AKADEMIA WOJSK LĄDOWYCH  
IM. GEN. TADEUSZA KOŚCIUSZKI

**Wyjaśnienie treści specyfikacji warunków zamówienia  
w postępowaniu  
na**

**Adaptację dokumentacji projektowej powtarzalnego budynku hali sportowej typu Biała  
Podlaska wraz z budową budynku hali sportowej z kompleksem boisk  
i ośrodkiem sprawności fizycznej na terenie Akademii Wojsk Lądowych imienia generała  
Tadeusza Kościuszki z siedzibą we Wrocławiu ul. Czajkowskiego 109**

**Nr sprawy WNP/795/PN/2023**

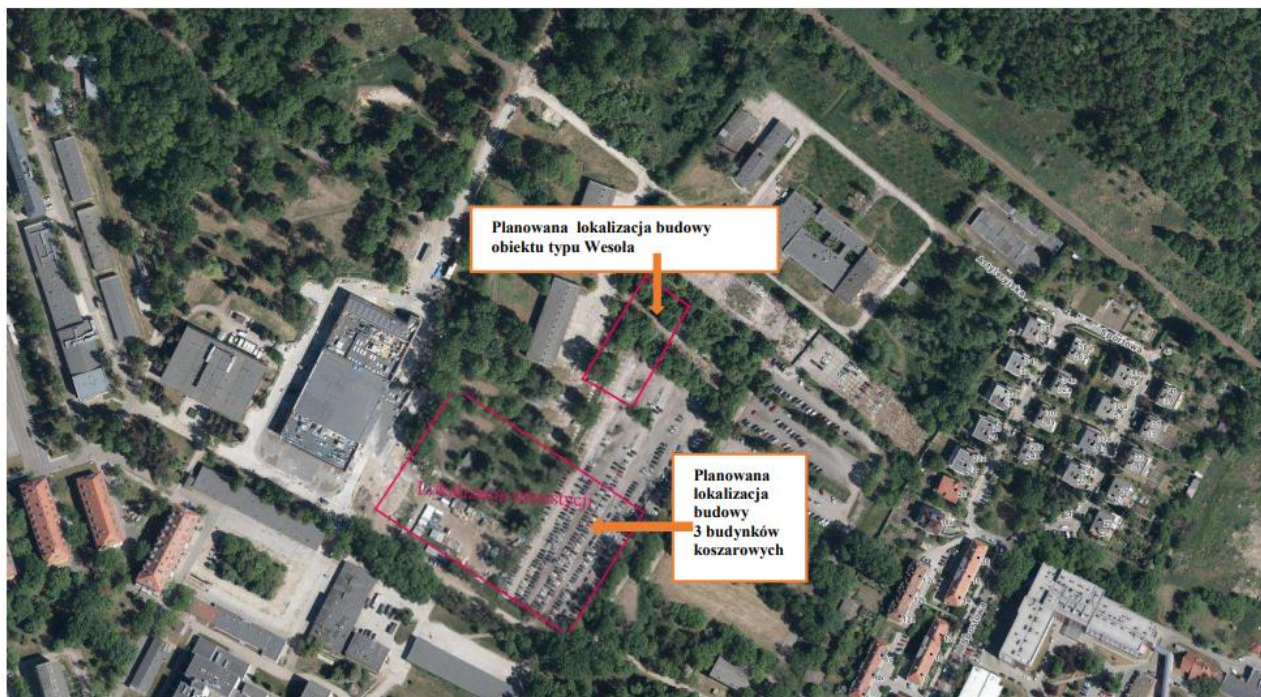
Pytanie nr 30: „Czy przy projektowaniu boisk musimy spełnić warunki, które są konieczne do organizowania Zawodów Sportowych?”

Odpowiedź nr 30: Przy projektowaniu i budowie boisk należy spełnić warunki związane z organizowaniem zawodów sportowych oraz dostarczyć kompletne wyposażenie tych obiektów.
